B館「時の広場」総合修正・検証 v2

優先：接合不良の修正 → 区画規模・配置の検証 → 店舗表現 → 物理・実画面の確認

元の床・広場・吹き抜け・店舗区画を維持し、生成不良と店舗造作を修正しました。
図面の細かな境界や未割当床は、未承認の修正案・確認候補として残しています。
FF15級の品質には未到達。建築全体の完成判定ではありません。

1F / 設計確認候補の位置

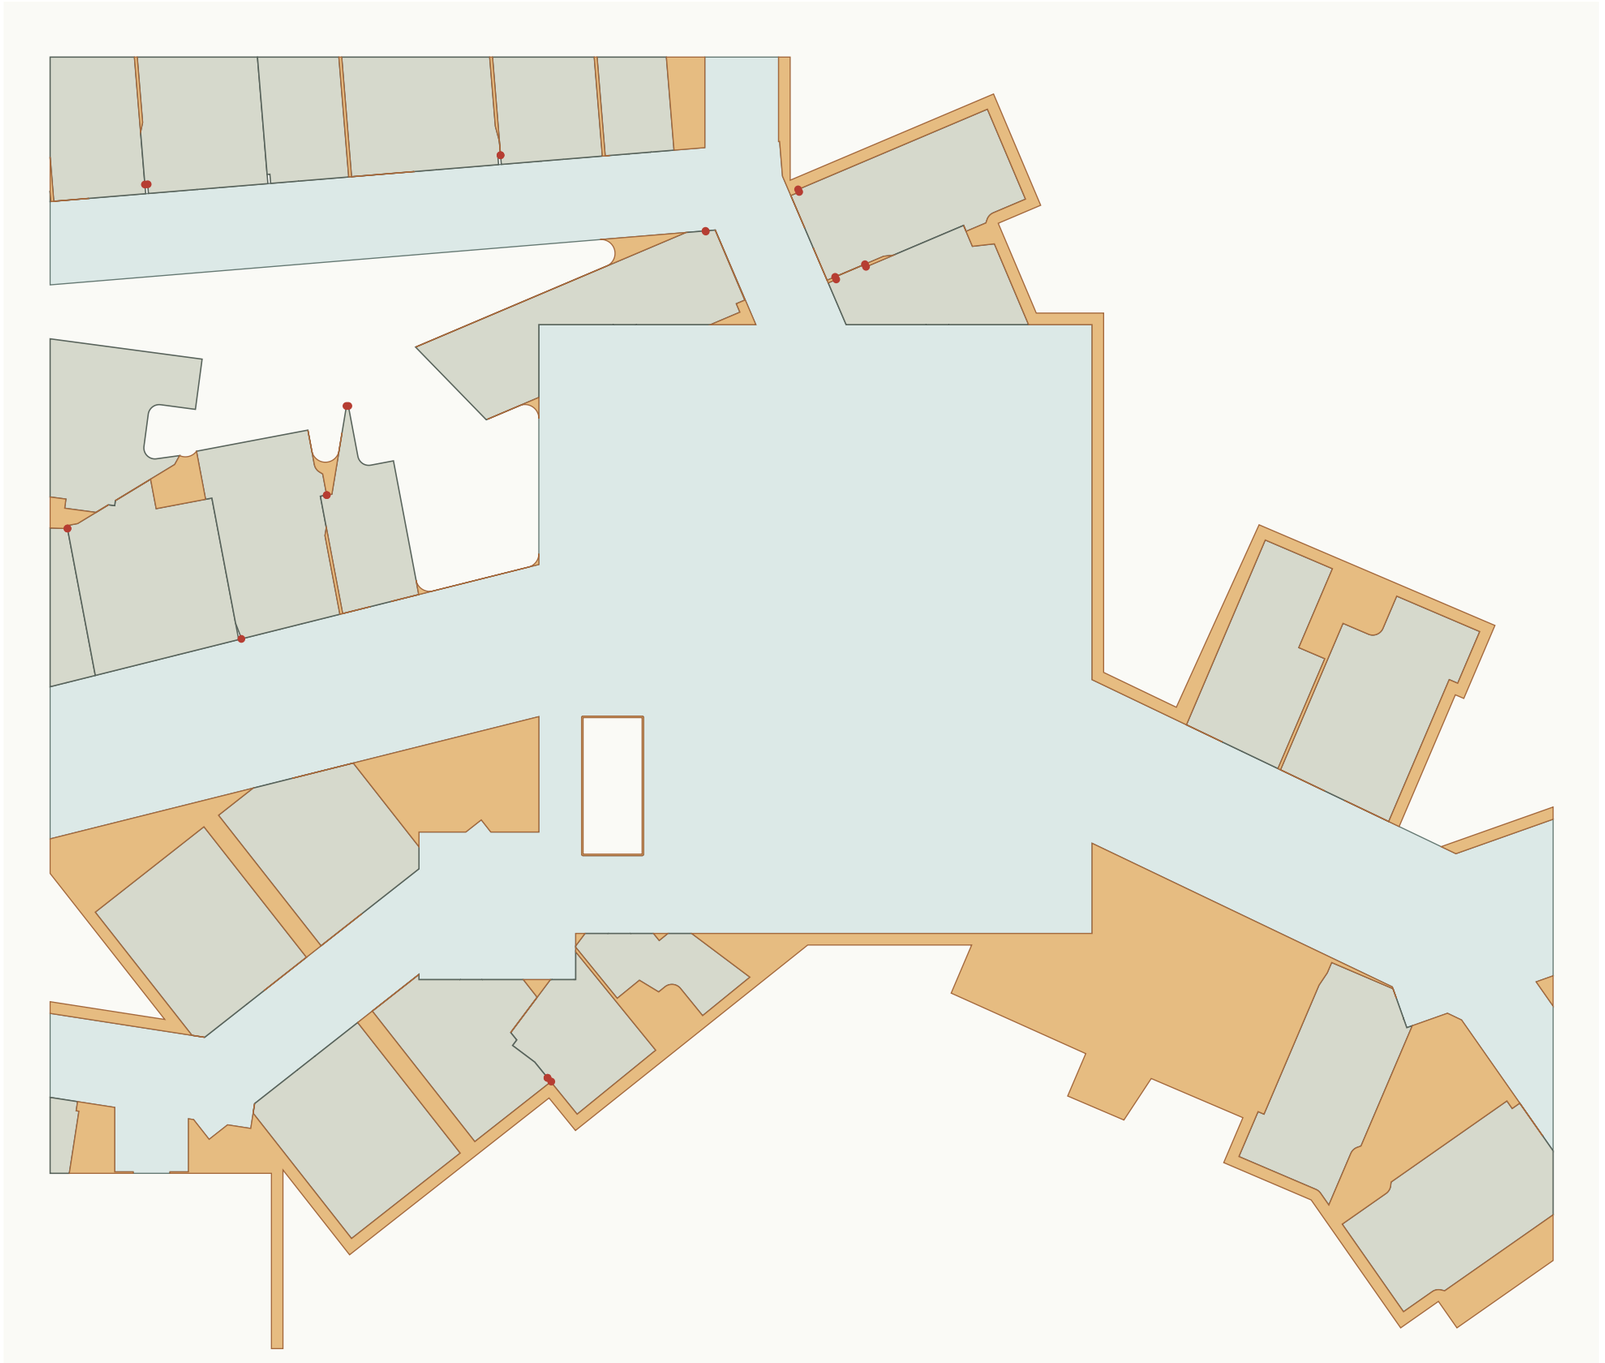
未割当候補は用途未確定であり、すべてを不良と断定しない。搬入・設備・外部床の可能性も原本で確認する。候補を大きな壁で隠すことや、公共通路へ無断で店舗を張り出す修正は行っていない。

2F / 設計確認候補の位置

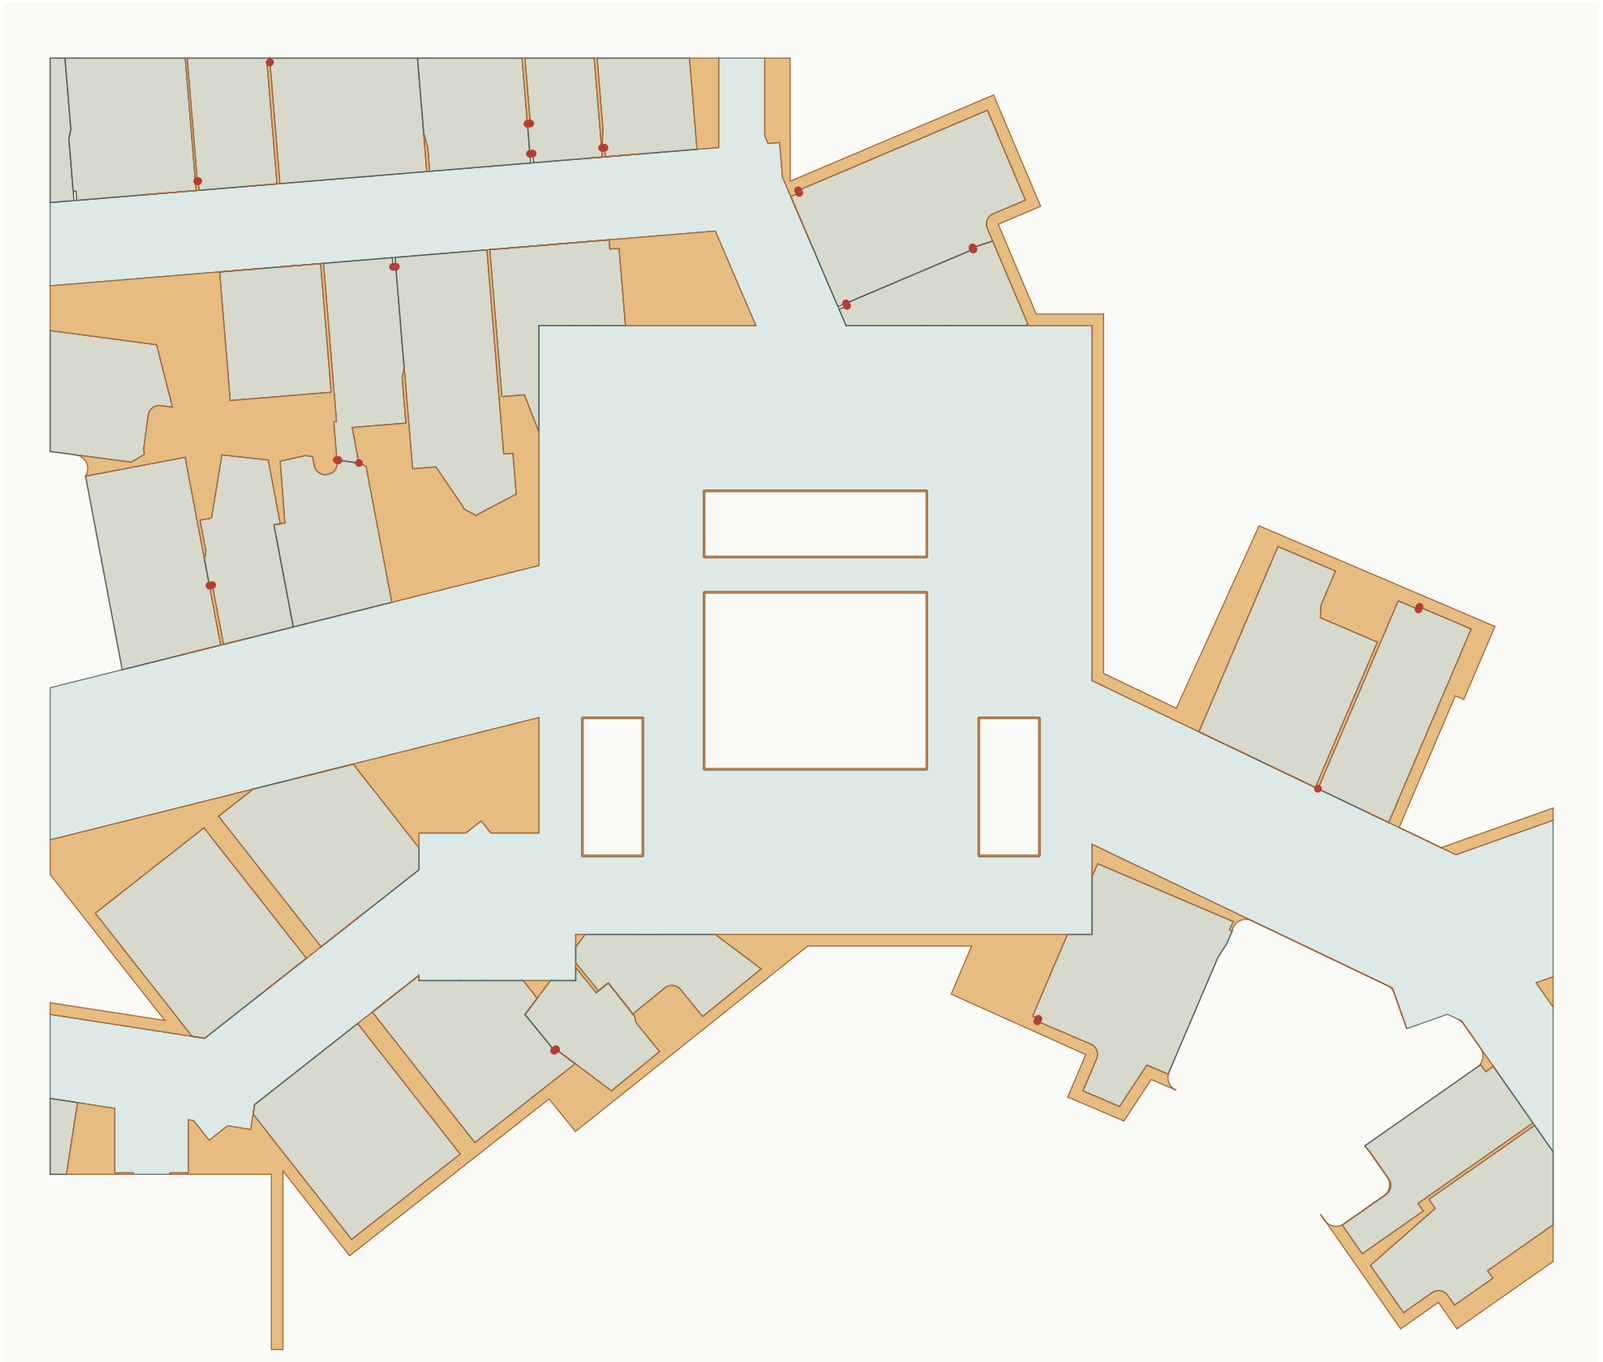
未割当候補は用途未確定であり、すべてを不良と断定しない。搬入・設備・外部床の可能性も原本で確認する。候補を大きな壁で隠すことや、公共通路へ無断で店舗を張り出す修正は行っていない。

3F / 設計確認候補の位置

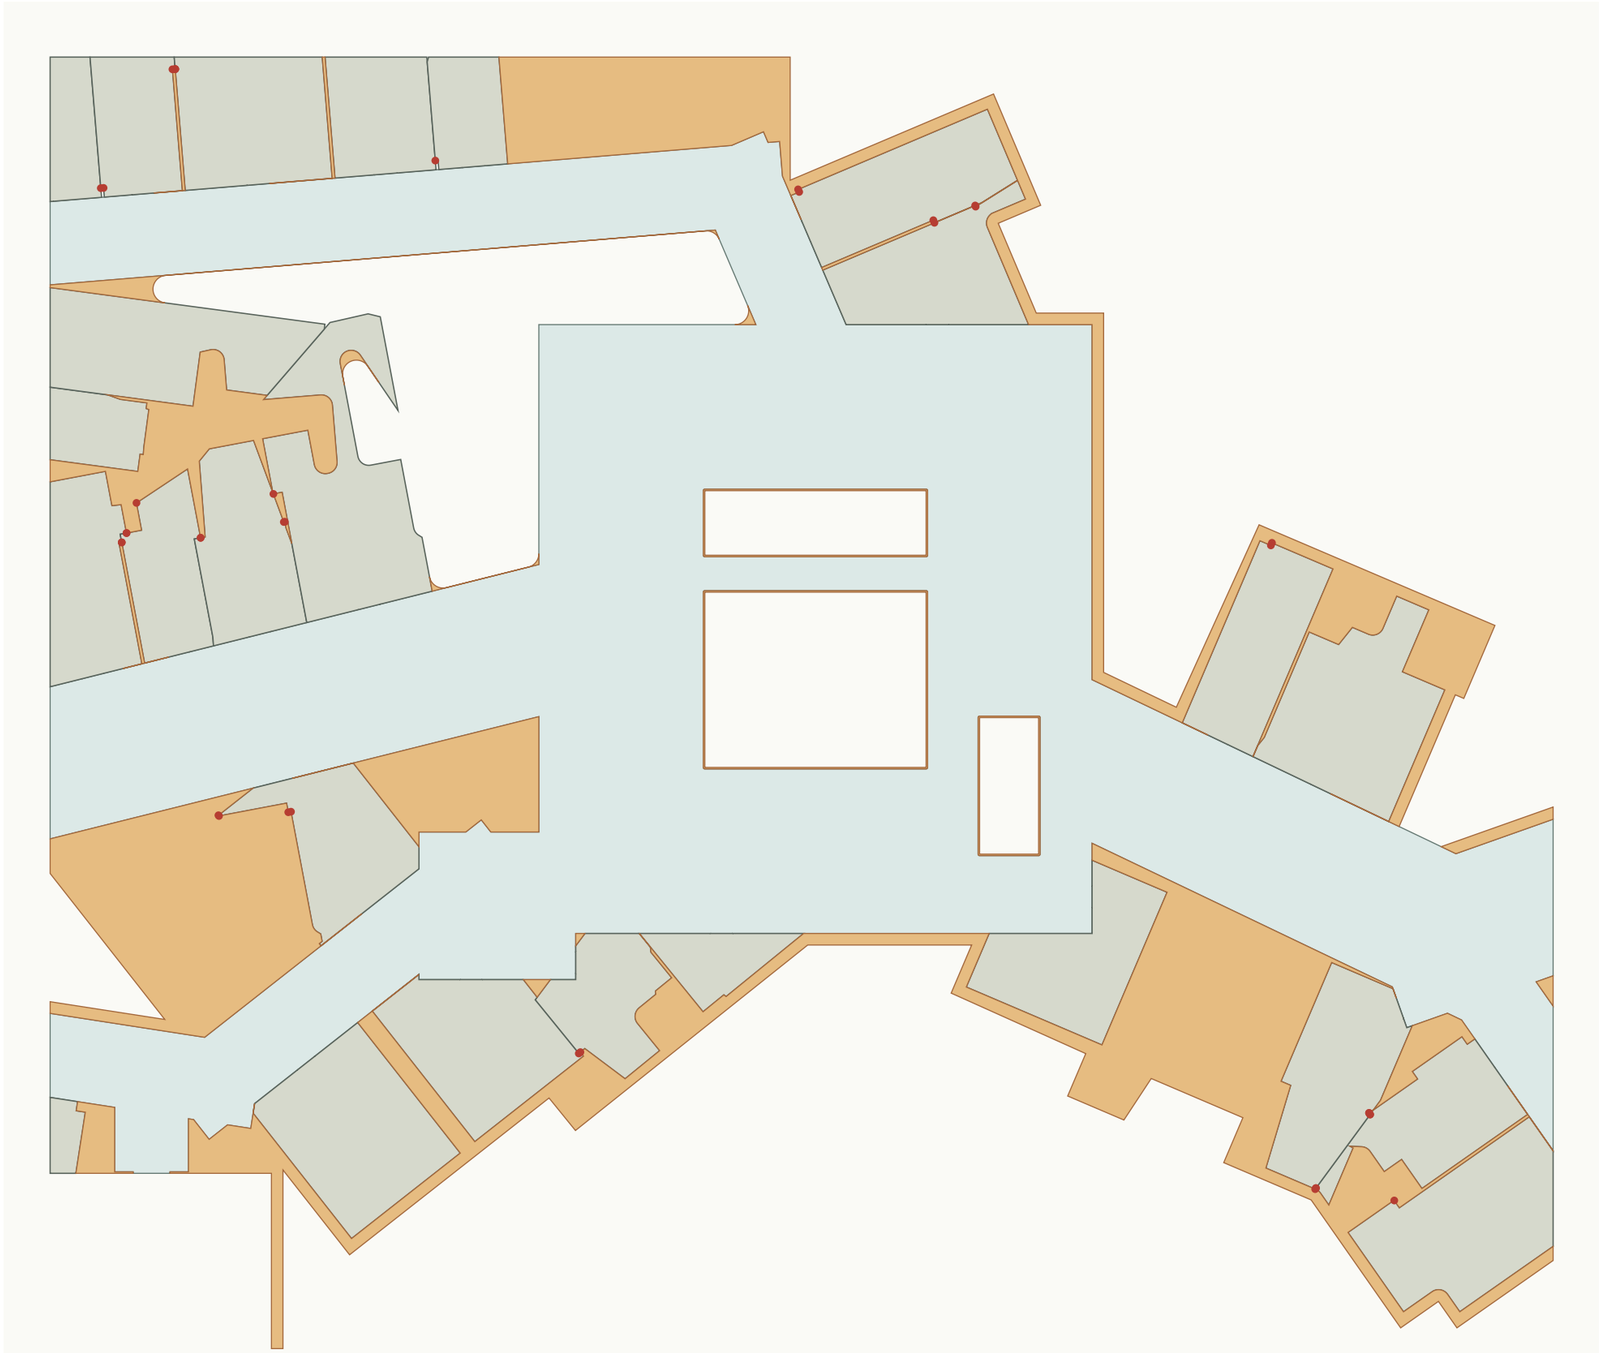
未割当候補は用途未確定であり、すべてを不良と断定しない。搬入・設備・外部床の可能性も原本で確認する。候補を大きな壁で隠すことや、公共通路へ無断で店舗を張り出す修正は行っていない。

CENTRAL-MERGE-3F-2 / 未適用の図面案

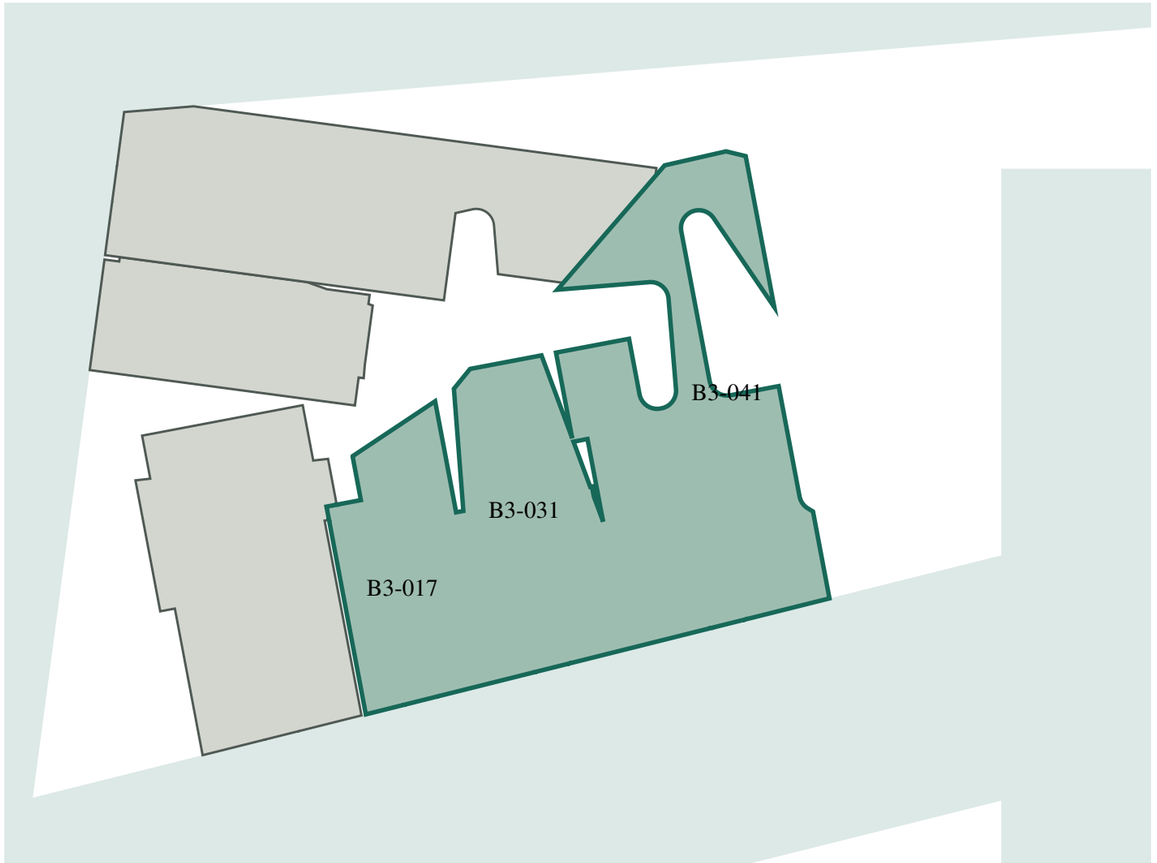
対象 B3-017 / B3-031 / B3-041、統合面積候補637.5㎡。公共通路・広場・吹き抜けを維持し、内部境界を再設計する候補。入口・レジ・倉庫・売場の詳細は未確定。

01-1F-time-plaza / 同一カメラ比較

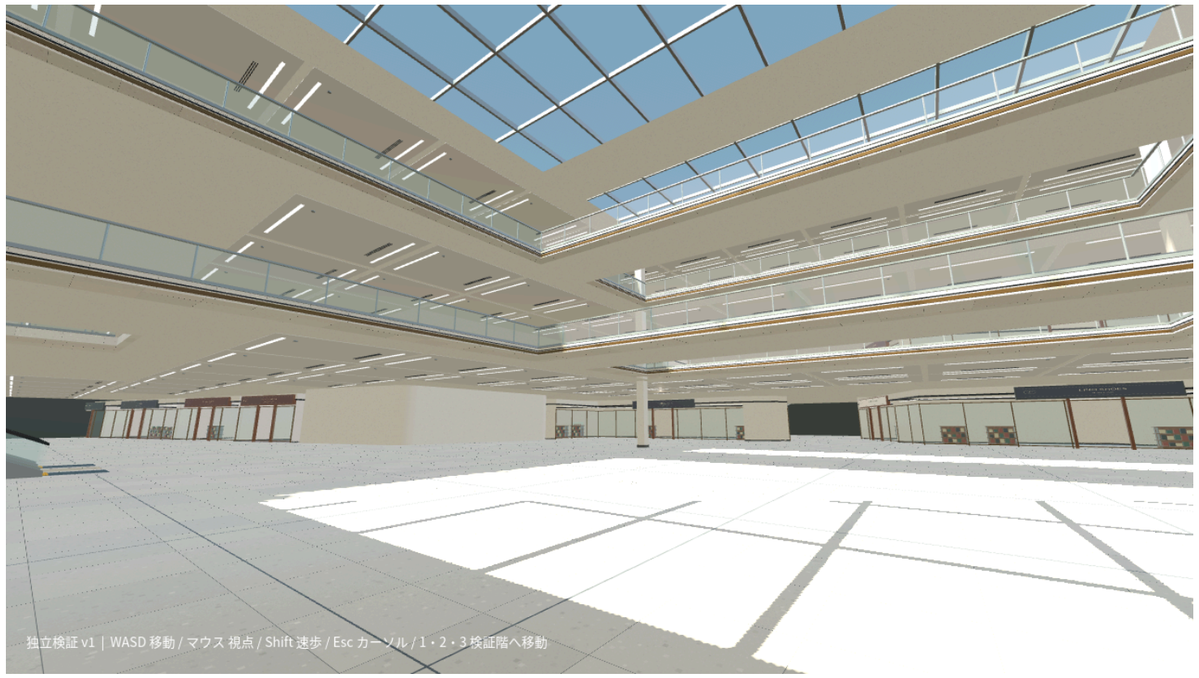
吹き抜け・床・天井の基本構造を維持。床の強い日射ハイライトと反射の調整は残る。

接合不良と用途に合う造作を評価する比較。図面に起因する細かな折れや、範囲端の閉鎖面は別の確認事項として残る。素材・照明・完成内装はFF15級に未到達。

02-1F-west-escalators / 同一カメラ比較

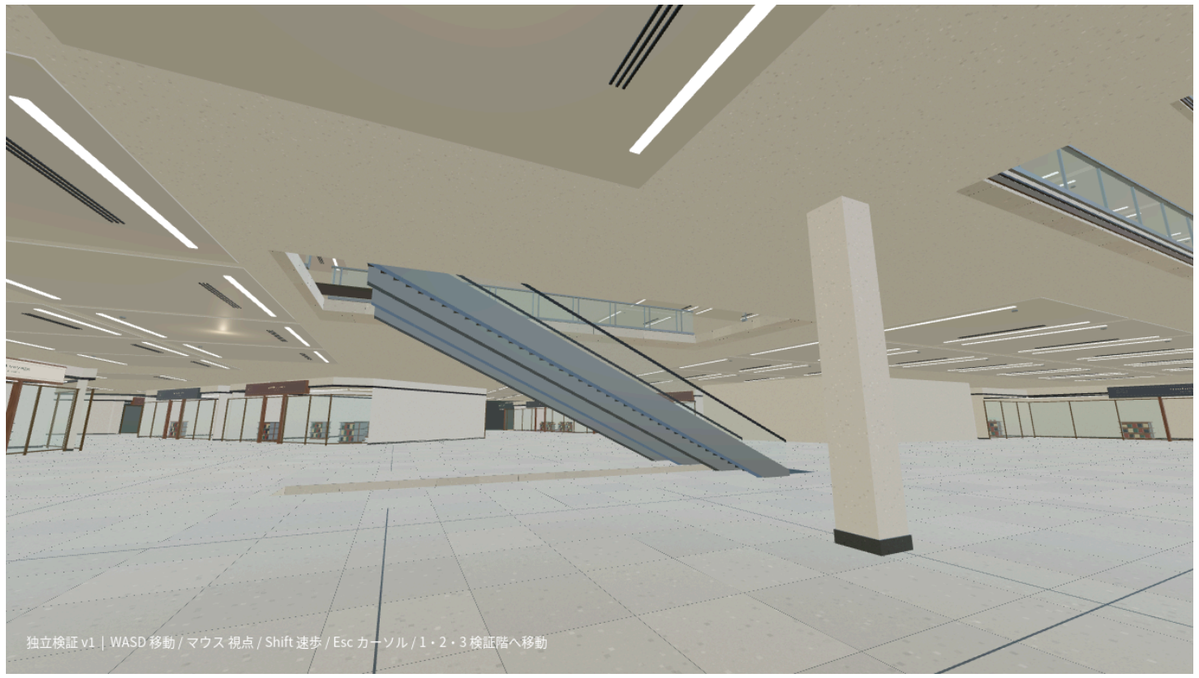
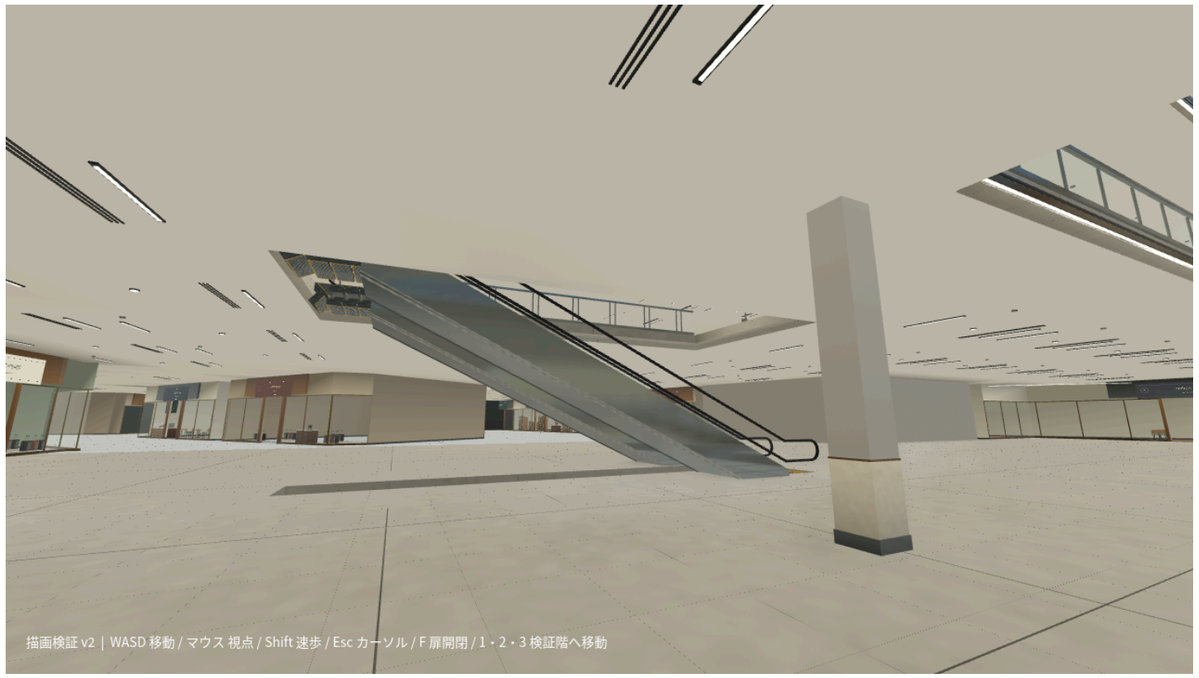
手すりの戻り形状・踏段・くし板。
